**STADT WUPPERTAL / DIE OBERBÜRGERMEISTERIN**

Beschlussvorlage	Geschäftsbereich	GB 1 Stadtentwicklung, Bauen und Mobilität
	Ressort / Stadtbetrieb	Ressort 104 - Straßen und Verkehr
	Bearbeiter/in Telefon (0202) E-Mail	Fee Schiffer 563 2734 fee.schiffer@stadt.wuppertal.de
	Datum:	01.09.2026
Drucks.-Nr.: VO/0844/26 öffentlich		
Sitzung am Gremium		Beschlussqualität
15.09.2026 Ausschuss für Verkehr		Entscheidung
Sicherer Radverkehr am Döppersberg

Abbildung 1: Gewünschte Bordsteinabsenkung am Islandufer/Bundesallee (Quelle: Google Maps, AeroWest, Airbus; CNES)

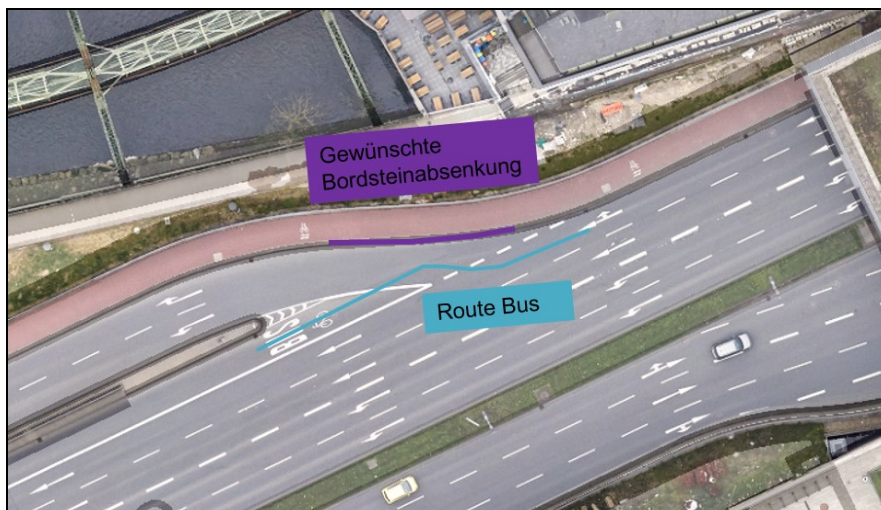
1. Absenkung des Bordsteins in Fahrtrichtung Westen / Höhe Islandufer

Der Bordstein an der B7 in Fahrtrichtung Westen auf Höhe des Islandufers ist nicht abgesenkt. Dadurch wird verhindert, dass Radfahrende mit hoher Geschwindigkeit aus dem Seitenraum auf die Busspur der Bundesallee ausscheren.

Eine Absenkung des Bordsteins würde aufgrund der besonderen örtlichen Situation eine zusätzliche Gefahrenstelle schaffen. Radfahrende, die den Seitenraum verlassen, um auf die Busspur der Bundesallee zu wechseln, fahren in einen Bereich ein, den Busse gleichzeitig zum Abbiegen oder Ausscheren auf die Busspur nutzen. Aufgrund der hohen Geschwindigkeit, die eine Absenkung ermöglichen bzw. begünstigen würde, entstünde ein erhöhtes Konflikt- und Unfallrisiko zwischen Radverkehr und Busverkehr (siehe Abb. 1).

Die Polizei lehnt die Maßnahme unter Berücksichtigung der oben genannten Aspekte ebenfalls ab.

Sofern der Radverkehr seine Fahrt in Fahrtrichtung Westen auf der Bundesallee fortsetzen möchte, besteht die verkehrssichere Möglichkeit, sich aus dem Mischverkehr heraus in die Busspur einzuordnen.

Abbildung 2: Gewünschte Umleitung auf das Radwegenetz (Quelle: Google Maps, AeroWest, Airbus; CNES)

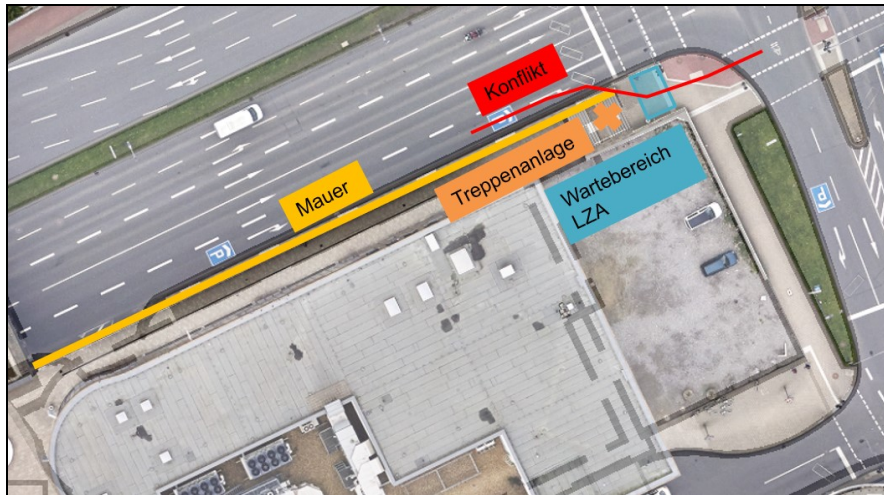
5. Die Verwaltung möge prüfen, ob der Radverkehr auf der B7 von Westen kommend in Richtung Barmen, bereits vor der Ampel auf das Radwegenetz umgeleitet werden kann.

Eine Einfädelung des Radverkehrs aus dem Mischverkehr der Rechtsabbiegespur von der Bundesallee in den Seitenraum ist an dieser Stelle nicht möglich. Ausschlaggebend hierfür ist, dass sich keine verkehrssichere Führung realisieren lässt. Entlang der Rechtsabbiegespur befindet sich unmittelbar eine Stützmauer, sodass weder eine Verbreiterung der Fahrbahn noch des Seitenraums möglich ist.

Der einzige Bereich, in dem eine Überleitung des Radverkehrs auf den Gehweg grundsätzlich denkbar wäre, wird gleichzeitig durch den Zu- und Ausgang der Treppenanlage sowie den Wartebereich der Lichtsignalanlage in Anspruch genommen (siehe Abb. 2). Aufgrund der Nähe zum Döppersberg und zur Innenstadt ist dort mit einer hohen Frequentierung des Fuß- und Radverkehrs zu rechnen. Dadurch ist mit Unfällen zu rechnen. Eine sichere Ein- und Ausfädelung des Radverkehrs kann daher nicht gewährleistet werden.

Die Polizei lehnt die Maßnahme unter Berücksichtigung der oben genannten Aspekte ebenfalls ab
